女川原子力発電所第2号機 工事計画審査資料	
資料番号	02-他-F-01-0048_改0
提出年月日	2021年2月17日

女川原子力発電所2号機 第3保管エリアの変更について

東北電力株式会社

図2-1 第3保管エリアの形状変更について

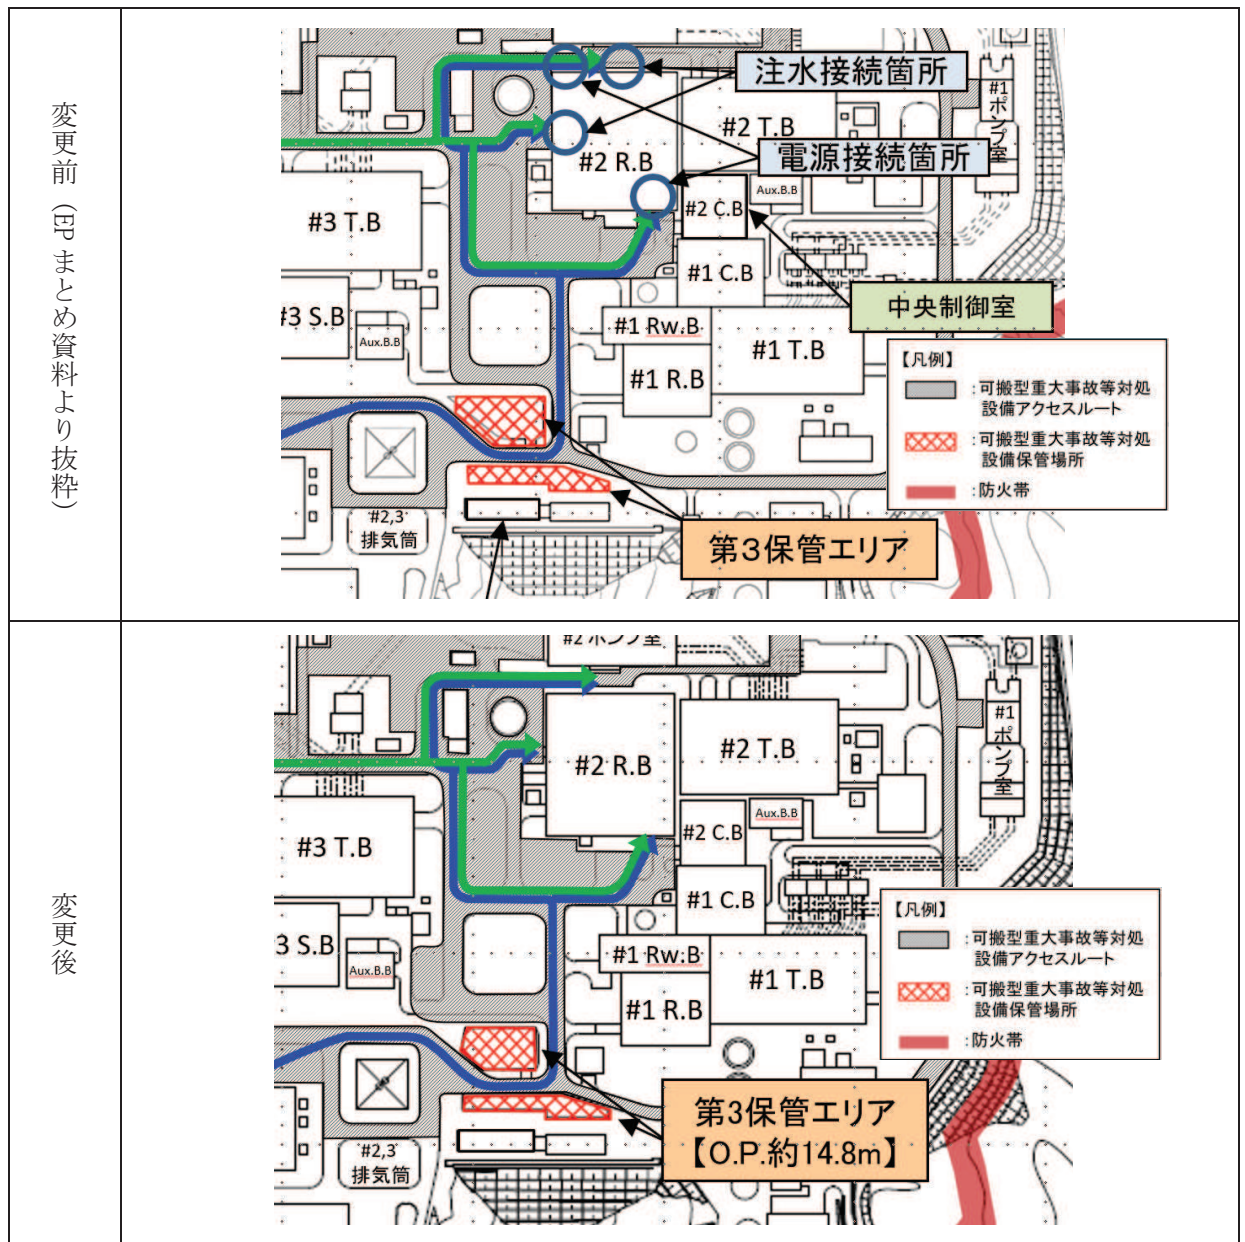
女川原子力発電所敷地内工事による工事エリア等の確保及び竜巻固縛の設計進捗による必要な面積等が決まったことから、第3保管エリアの形状を変更した。

第3保管エリアの形状変更について図2-1に示す。

第3保管エリアと2号機原子炉建屋との離隔距離は、形状変更後においてもEPまとめ資料から変わらず約110m*であり、設計基準事故対処設備及び常設重大事故等対処設備から100m以上の離隔距離を確保している。

図 3-2 可搬型重大事故等対処設備配置詳細図

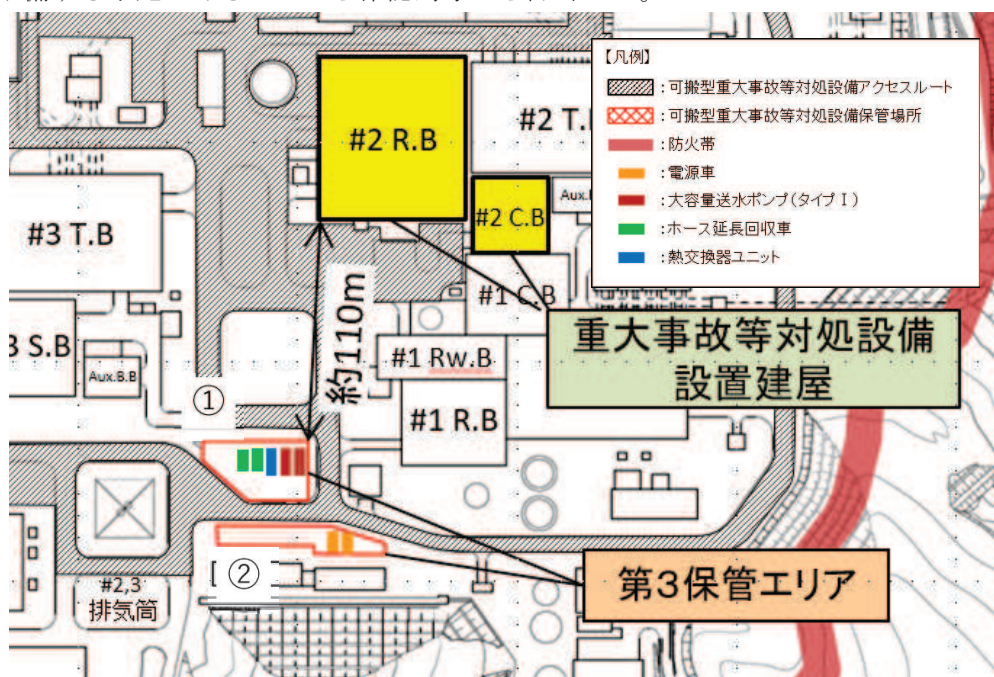
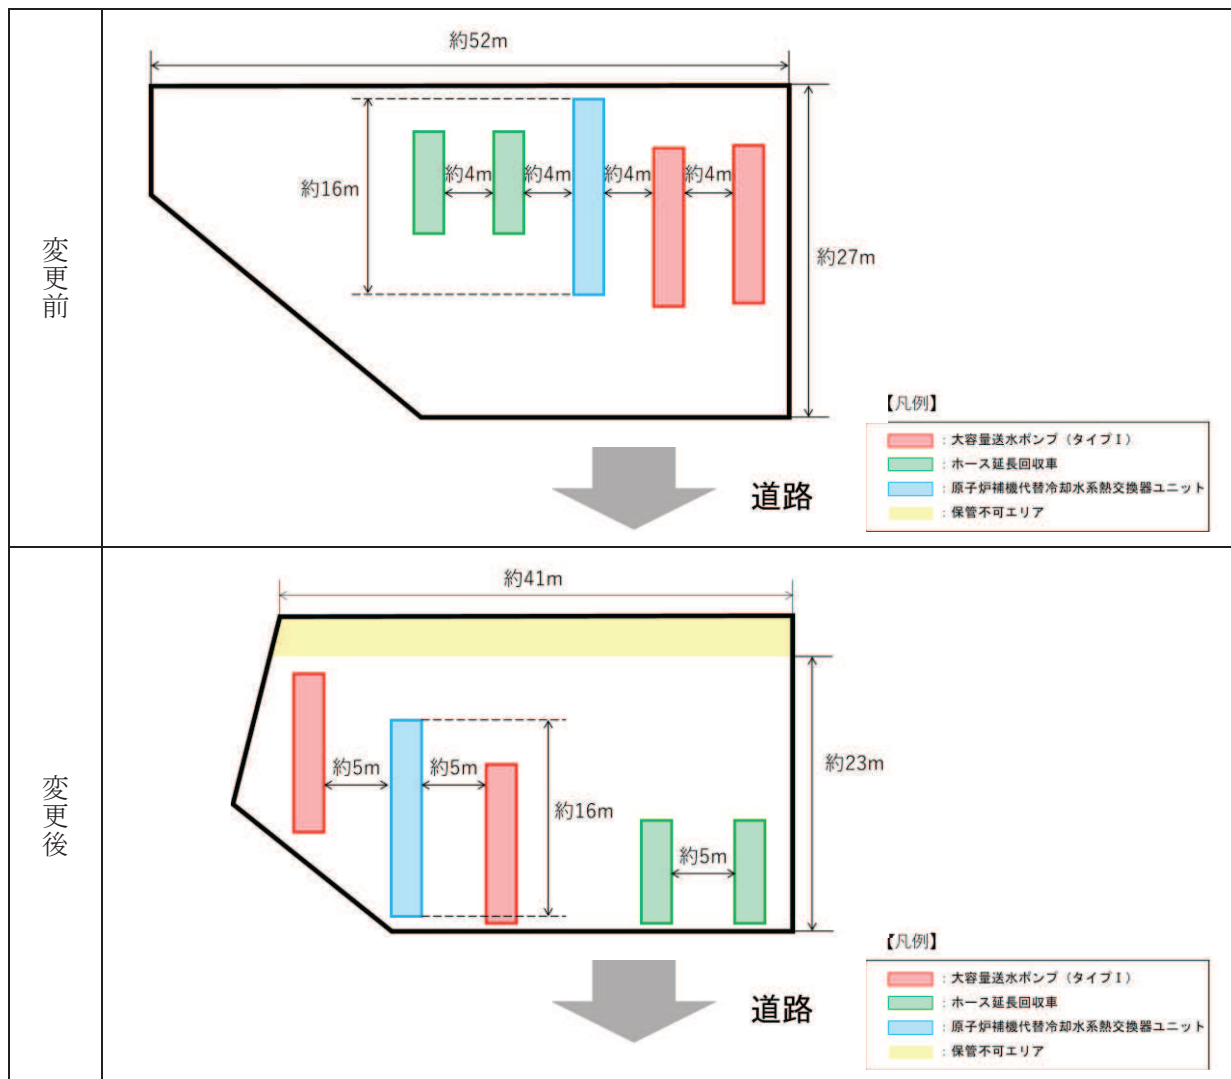
女川原子力発電所においては「2n+α」の可搬型重大事故等対処設備のうち「2n」を第1, 2保管エリアと第3保管エリアに分散して保管する方針としていることから、形状変更しても大容量送水ポンプ(タイプI)、ホース延長回収車、原子炉補機代替冷却水系熱交換器ユニットが保管可能であることを確認した。EPまとめ資料での記載を図3-1に、確認結果を図3-2に示す。

なお、電源車も「2n+α」であるが、形状変更しない側の第3保管エリア②(図3-1参照)に配備する予定であることから確認対象から除外した。
